## Anregung

Es wird zur Kenntnis genommen, daß der Radfahrstreifen am Wall...

**Bildreihe 3:** Viel Längs- und Querverkehr über und auf dem jetzigen „Radfahrstreifen“.

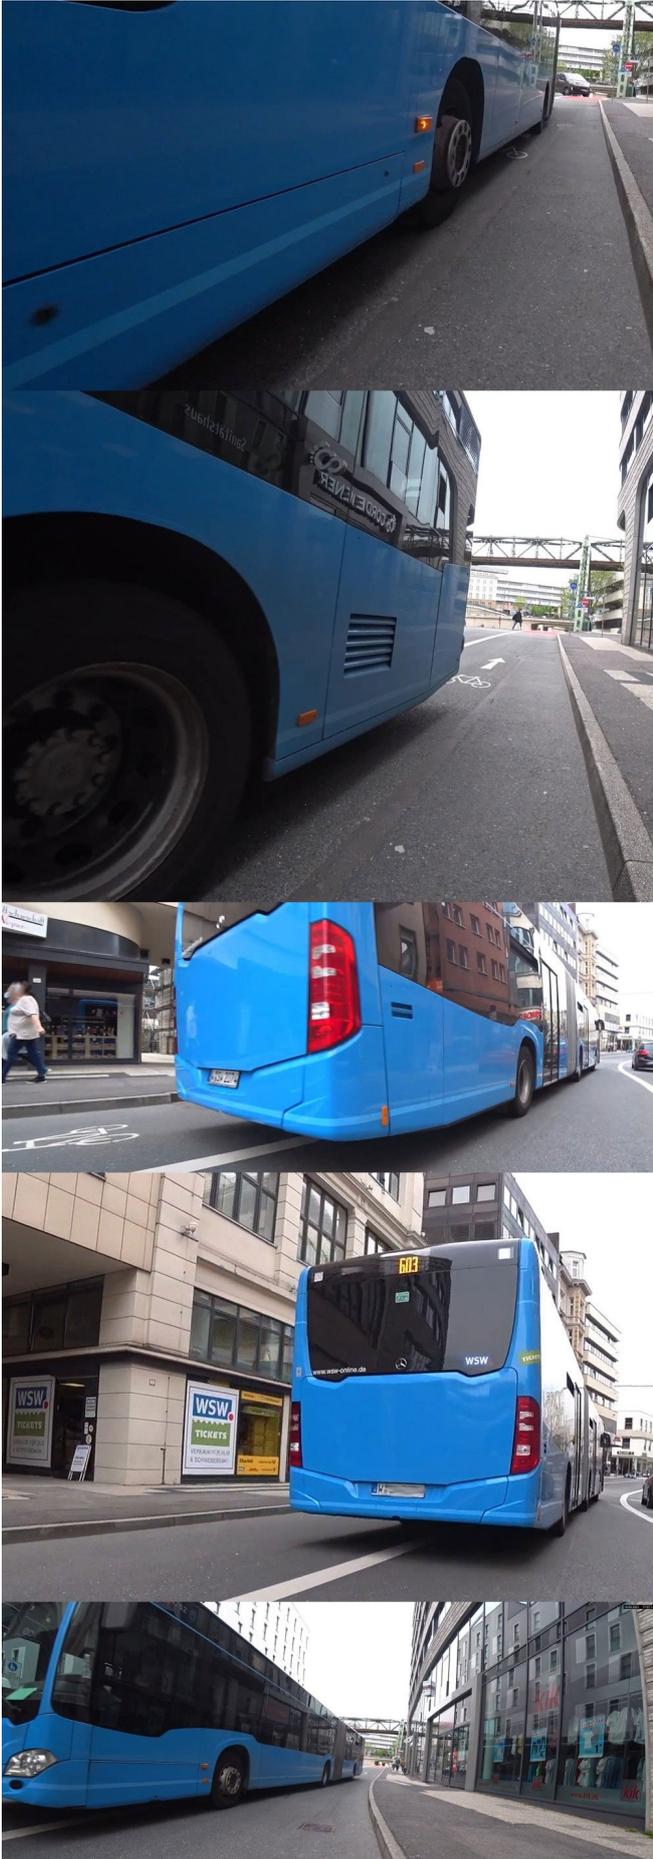
Bereits Kraftfahrzeuge müssen zu normalen Öffnungszeiten am Wall langsam fahren, weil stets damit zu rechnen ist, daß Fußgänger queren wollen. Diese warten häufig auf dem Radweg oder bleiben dort stehen, wenn sie nahende Kraftfahrzeuge akustisch wahrnehmen, um diese passieren zu lassen, vgl. **Bildreihe 3 und 4** auf dieser und der nächsten Seite.

Die Geschwindigkeit muß weiter reduziert werden, weil ständig mit in den Radweg ausweichendem Fußgänger-Längsverkehr (da die vorgeschriebenen Gehwegbreiten nach RAST 06 nicht eingehalten werden) und/oder mit regelmäßigem Fußgänger-Querverkehr zu rechnen ist.

Da ein regelgerechter Umbau des Walls genauso Zukunftsmusik für ein autofreier Neumarkt ist, wird dringend gebeten, alternative Maßnahmen zum Radweg wie Freigabe des Gehwegs für den Radverkehr in Erwägung zu ziehen.
